ОДЛУКУ
О ИЗМЕНАМА И ДОПУНАМА ПЛАНА ГЕНЕРАЛНЕ РЕГУЛАЦИЈЕ ПРОСТОРА ЗА
МЕШОВИТУ НАМЕНУ ИЗМЕЂУ УЛИЦА ФУТОШКЕ, ХАЈДУК ВЕЉКОВЕ,
РУМЕНАЧКЕ И СУБОТИЧКОГ БУЛЕВАРА У НОВОМ САДУ
(ЛОКАЛИТЕТ УЗ БУЛЕВАР КНЕЗА МИЛОША И ПРОДУЖЕТАК БУЛЕВАРА
ЈОВАНА ДУЧИЋА)

О ИЗВРШЕНОЈ СТРУЧНОЈ КОНТРОЛИ НАЦРТА ОДЛУКЕ О ИЗМЕНАМА И ДОПУНАМА ПЛАНА ГЕНЕРАЛНЕ РЕГУЛАЦИЈЕ ПРОСТОРА ЗА МЕШОВИТУ НАМЕНУ ИЗМЕЂУ УЛИЦА ФУТОШКЕ, ХАЈДУК ВЕЉКОВЕ, РУМЕНАЧКЕ И СУБОТИЧКОГ БУЛЕВАРА У НОВОМ САДУ (ЛОКАЛИТЕТ УЗ БУЛЕВАР КНЕЗА МИЛОША И ПРОДУЖЕТАК БУЛЕВАРА ЈОВАНА ДУЧИЋА) ПРЕ ИЗЛАГАЊА НА ЈАВНИ УВИД

О ОБАВЉЕНОМ ЈАВНОМ УВИДУ У НАЦРТ ОДЛУКЕ О ИЗМЕНАМА И ДОПУНАМА ПЛАНА ГЕНЕРАЛНЕ РЕГУЛАЦИЈЕ ПРОСТОРА ЗА МЕШОВИТУ НАМЕНУ ИЗМЕЂУ УЛИЦА ФУТОШКЕ, ХАЈДУК ВЕЉКОВЕ, РУМЕНАЧКЕ И СУБОТИЧКОГ БУЛЕВАРА У НОВОМ САДУ (ЛОКАЛИТЕТ УЗ БУЛЕВАР КНЕЗА МИЛОША И ПРОДУЖЕТАК БУЛЕВАРА ЈОВАНА ДУЧИЋА)

ПЛАН НАМЕНЕ ПОВРШИНА, РЕГУЛАЦИЈЕ, НИВЕЛАЦИЈЕ И САОБРАЋАЈА

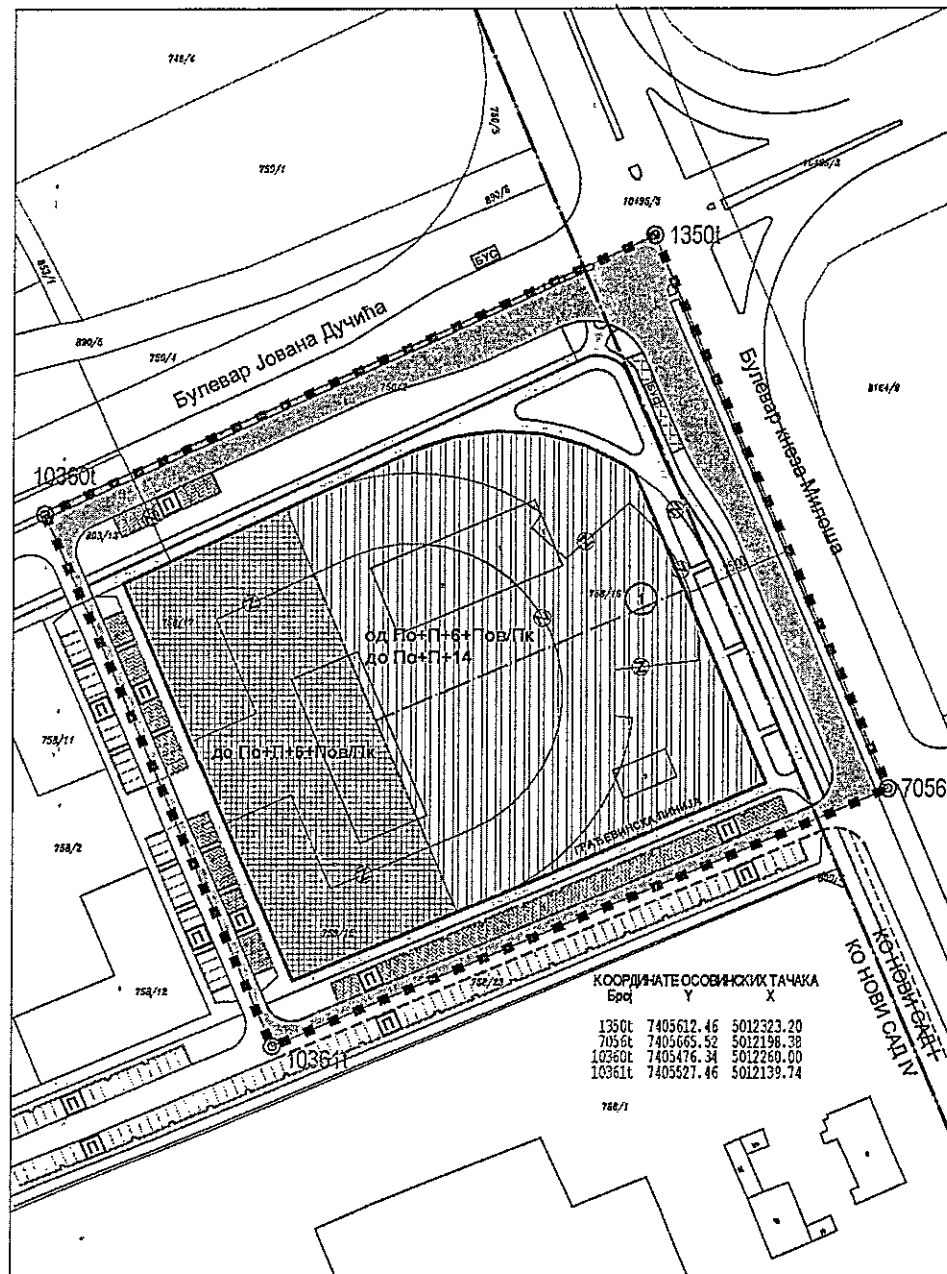
„У случају планиране изградње зграде од 14 спратова и пристајања на висок ниво изграђености на углу Булевара Јована Дучића и Булевара кнеза Милоша, потребно је критички преиспитати овај предлог, узимајући у обзир одрживост, постојеће визуелне репере и урбанистичке стандарде, али и чињеницу да је неприхватљиво дискутовање о формирању репера у односу на фрагментиране анализе. Сматрамо да је стога потребно дати одговор на два питања: зашто је предлагач изабрао за измену плана само овај део ППР и зашто није истражио друге алтернативе за формирање визуелних репера?
